LINDÅS BYGNINGSRÅD  
5100 ISDALSTÖ

Møte, den 23. mai 1972

Sak nr. 137/72

Byggherre/meldar Martin Titland      adr. Solheimsgrt. 60, Bergen.  
Eigedom Titland søndre gnr. 129      bnr. 9  
Saka gjeld bustadhous (oppsetjing etter brann)  
Byggjemelding/søknad datert 18.2.72 (jnr. dato)

## SPREIINGSANLEGG FOR KLOAKK (Bygningslovas § 66.2)

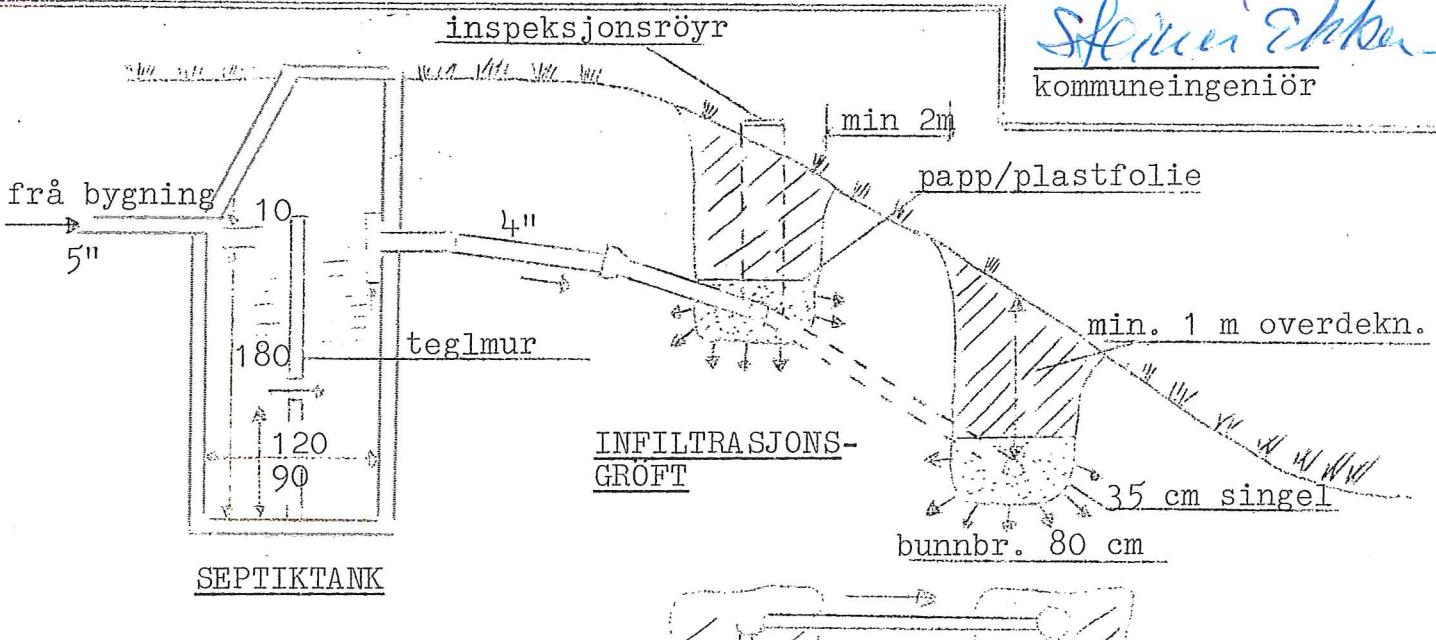
1. Kloakkavlaupet skal utförast i samsvar med skjema K. I. med 25 m. spreidegröfter der dette er synt med raudt på kart. Denne godkjenninga fritar ikkje byggherren for ansvar, dersom avlaupet kam medföra ulemper for andre, Byggherren pliktar i så fall å etterkoma pålegg frå helserådet og bygningsrådet. Eigedomen må seinare når det vert aktuelt å tilkobla ein felles eller offentleg vass og kloakkledning og mot den refusjon som vert kravd. Ordningsa er bunden av godkjenning frå helserådet. Saka vert oversendt dertil for uttale og godkjenning. Også skyllevatn frå vaskerom i kjellar må gå til same spreidegröfter som kloakkavlaupet.

SPREIINGA ER GODTEKE MED 25 METER LANG INFILTRASJONSGRÖFT.
